## INTRODUÇÃO

- A seguir é apresentada a análise dos resultados encontrados nas medidas iniciais dos filtros harmônicos 5 e 6;
- Estes filtros harmônicos foram os que apresentaram desempenho insatisfatório, conforme mostrados nos próximos slides;
- Foram realizadas simulações dos circuitos, levando em consideração o layout da PCB (1º protótipo) e as características elétricas reais dos componentes utilizados no circuito.

#### Resultados de testes iniciais nos filtros 5 e 6

# SIMULAÇÃO FILTRO 5

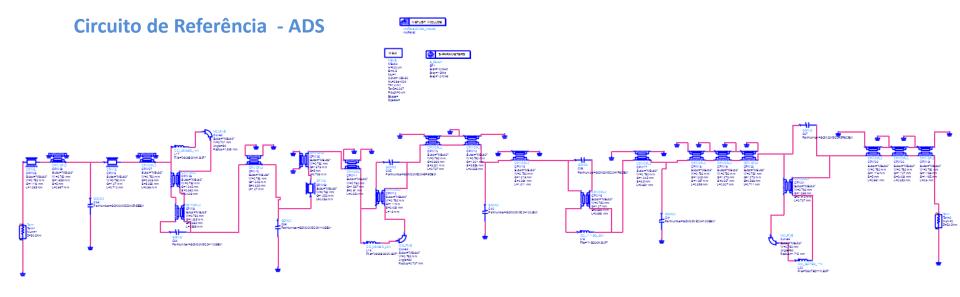
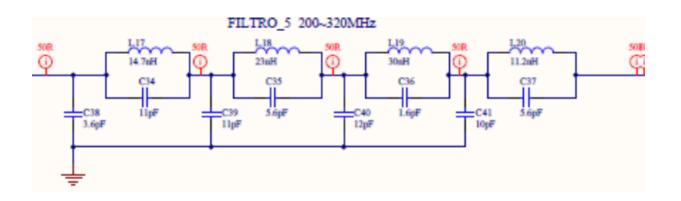
É possível constatar através dos resultados da simulação que para as frequências superiores, o layout tem influência na resposta dos filtros.

- ❖ Com base nos resultados da simulação, não foi possível reproduzir com precisão as curvas obtidas nos testes em bancada mas conseguimos verificar a influência do layout nas respostas em frequências dos filtros. Outros fatores da PCB devem estar também associados nestes resultados considerando detalhes do setup de medidas na AEL, exemplo, o ponto de soldagem do cabo de medida na placa, tipo & tamanho do cabo e etc.. ( O CPqD não teve acesso aos protótipos e componentes para as respectivas análises). Assim, consideramos que nas maiores frequências da banda seria necessário ( na medida do possível) revisar os dimensionais das linhas de RF de forma evitar o aumento do IL (Insertion Loss);

- [1] Uma proposta inicial, seria a necessidade em realizar uma nova simulação, agora incluindo aspectos da PCB, tal como todos dimensionais de linhas e as distâncias para o plano terra em todos os trechos. Além disso, a possibilidade de realizar o modelamento do circuito com o Modelithics (para inclusão dos pads);
- [2] Outra sugestão seria atualizar o layout na próxima revisão do projeto, elaborando com as linhas e curvas adequadas aos circuitos de maiores frequências, minimizando os efeitos da perda de inserção (IL). Além disso, dentro das possibilidades adequar o posicionamento dos componentes dentro da área disponível da PCB;

# SIMULAÇÃO FILTRO 6

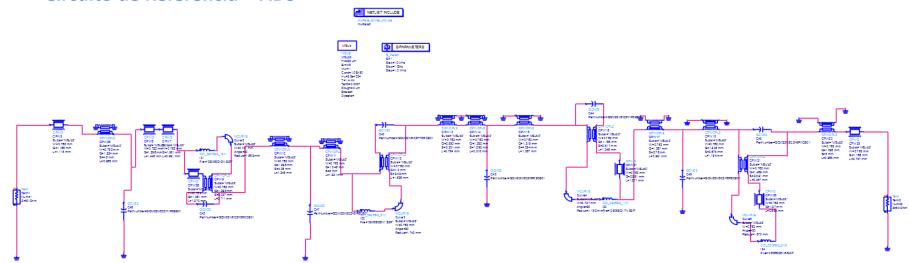
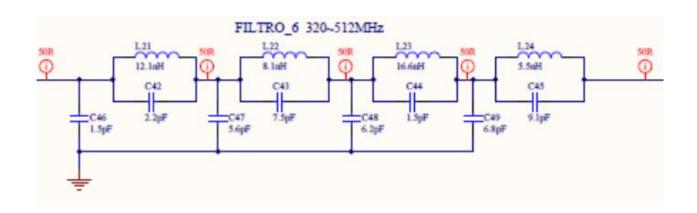
Fc fora da espec!!!

Nota: Nas duas propostas, de modo particular ao FILTRO 6, pode haver ainda possibilidade em aumentar a frequência de corte (>512MHz) deste filtro para obtermos uma melhora na perda de inserção dentro da banda desejada, considerando que o PA atenua frequências acima da faixa de 30MHz a 512MHz, incluindo os harmônicos.

Devido ao prazo para finalização contratual do projeto, o CPqD irá adotar neste momento a proposta #2 na solução de desempenho dos filtros harmônicos. De qualquer forma, estamos a disposição para discutir junto a AEL outras condições ou propostas que forem mais adequadas para conclusão do projeto.

#### LAYOUT DA PCB

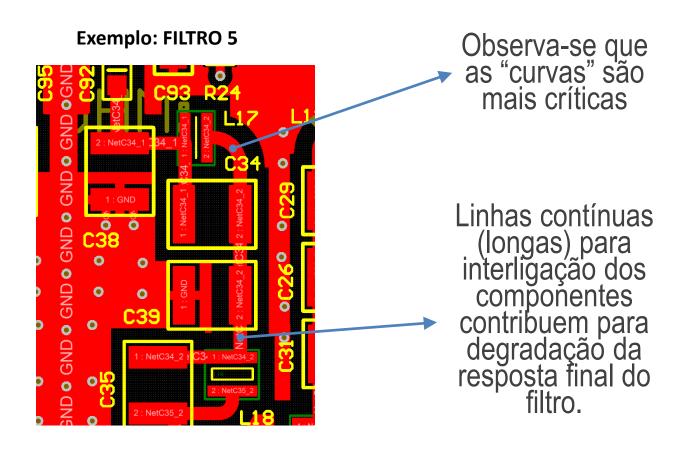
- Nestas simulações foram utilizados o modelo Coplanar nas linhas de RF para aproximar das condições reais e atuais destes circuitos na PCB;
- Considerando que para as frequências mais altas a tendência dos componentes é ter os dimensionais dos componentes menores, seria ainda necessário rever a disposição de montagem dos mesmos de forma evitar qualquer tipo de acoplamento entre os respectivos componentes (apesar deste conceito ter sido aplicado inicialmente no layout destes circuitos). Exemplo, revisão do layout com mudança da disposição conforme referências abaixo:
